注: 本次修改为工规变更图,日期为2025年10月,图签修改,仅此说明,余同注: 本次修改仅限云线圈注部分

一、项目概况			
项目名称	光明中心区科学公园项目 南西面出入口服务建筑群(暂定名)	用地单位	深圳市光明区建筑工务署
宗地号/宗地代码	用字第 440311202200044号	用地位置	新湖街道楼村社区, 华裕路与光裕大道交叉口东北侧
二、主要技术经济指标			
建设用地面积	33741.89 m ²	总建筑面积	34436.96 m ²
容积率	1.02	容积率/规定容积率	0.98
地上规定建筑面积	753.72 m ²	不计容积率建筑面积	33683.24 m ²
地上核增建筑面积	0 m ²	地下规定建筑面积	0 m ²
地上部分用地面积	2719.89 m ²	地下部分用地面积	33683.24 m ²
建筑基底面积	753.72 m ²	建筑覆盖率(一/二级)	28%
建筑最高高度	25.00米	最大层数(地上/下)	1/17层
机动车停车位(地上/下)	964个	自行车停车位(地上/下)	0辆
其它			
三、本期建筑面积及分配			
容积率	容积率	规定	核减
	规定容积率	753.72	0
总建筑面积	总建筑面积	753.72	0
	总建筑面积	753.72	0
不计容积率建筑面积	不计容积率建筑面积	33683.24	31819.46
	不计容积率建筑面积	33683.24	1863.78

验证签字
APPROVE SIGNATURE
校对人 闫松松
CHECKED BY
审核人 杨凤娟
CHECKED BY
审定人 杨军
APPROVED BY
建设单位
CONSTRUCTION COMPANY
广东省深圳市光明区建筑工务署
项目名称
PROJECT NAME
西南次入口服务建筑群(S-8)
图纸名称
TITLE
屋顶总平面图
比例
SCALE
项目编号
PROJECT NO.
21-Y1-18-04
出图日期
DATE
2025.10
设计阶段
DESIGN STAGE
图别
DRAWING NO.
工规变更
CONSTRUCTION 01

① 屋顶总平面图 1:450

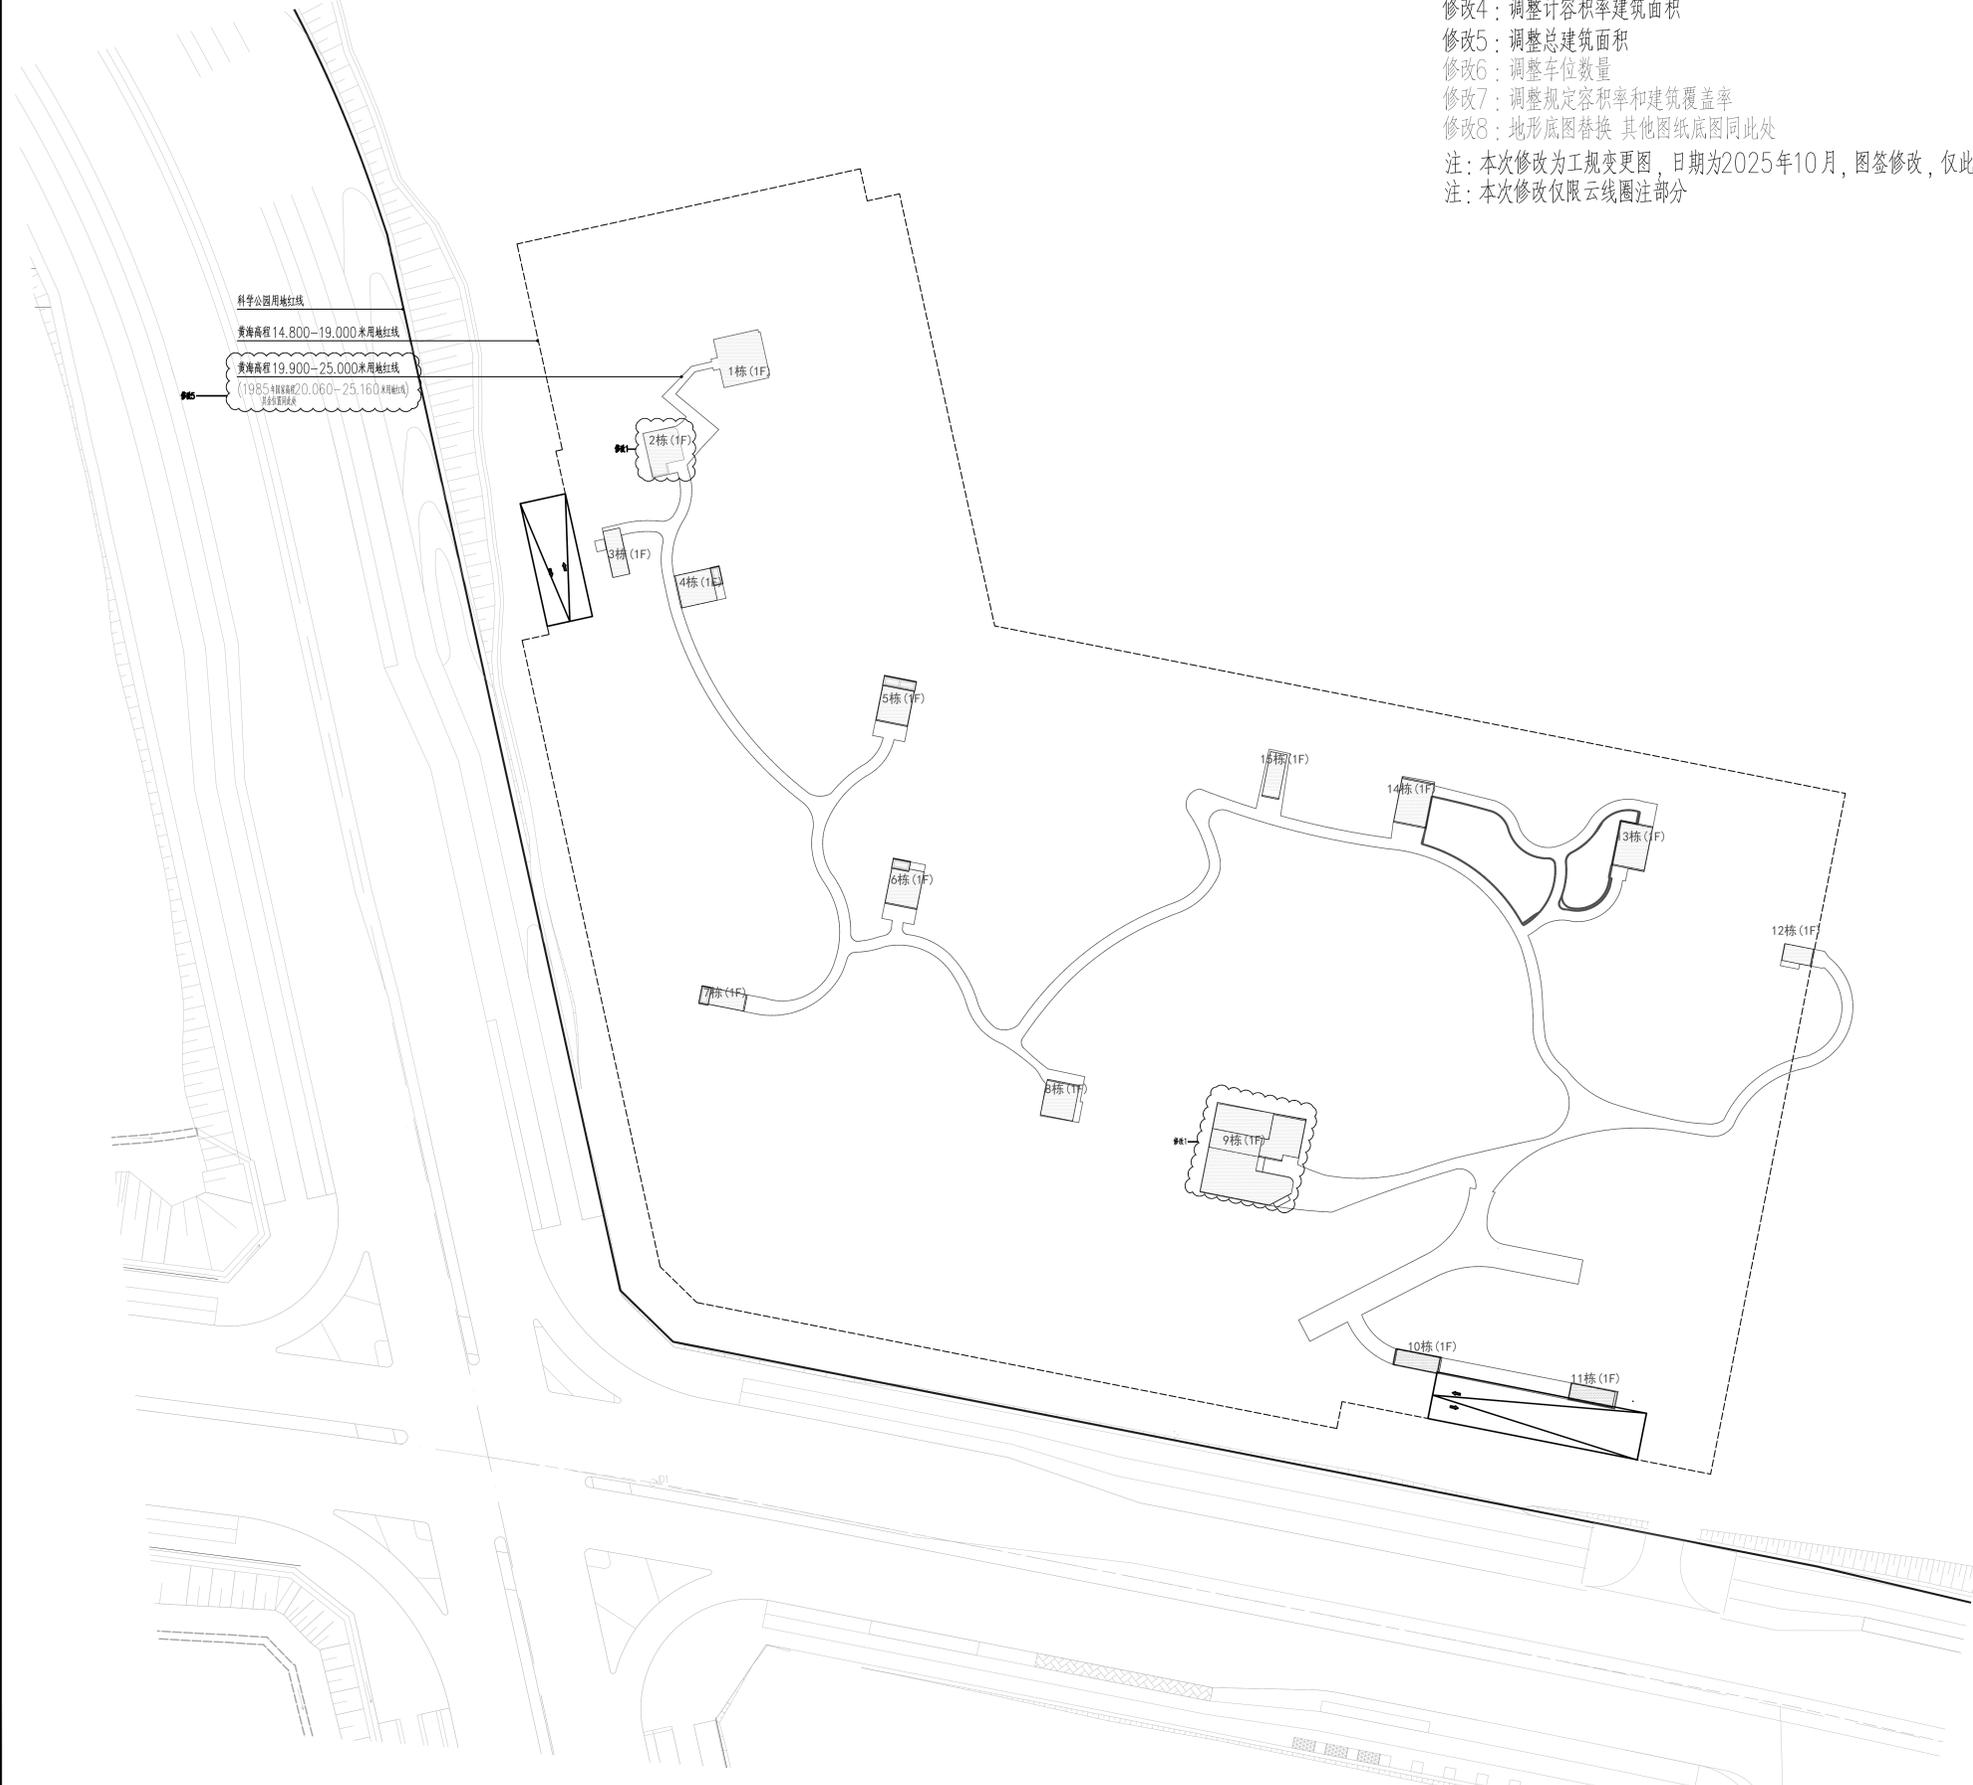
- 修改1: 调整出地面建筑物2栋、9栋外轮廓,其余图纸相应修改
- 修改2: 根据《建设用地规划许可证》调整建筑最高高度数值。
- 修改3: 调整公用停车场、公用设备用房面积
- 修改4: 调整容积率建筑面积
- 修改5: 调整总建筑面积
- 修改6: 调整车位数量
- 修改7: 调整规定容积率和建筑覆盖率
- 修改8: 地形底图替换 其他图纸底图同此处
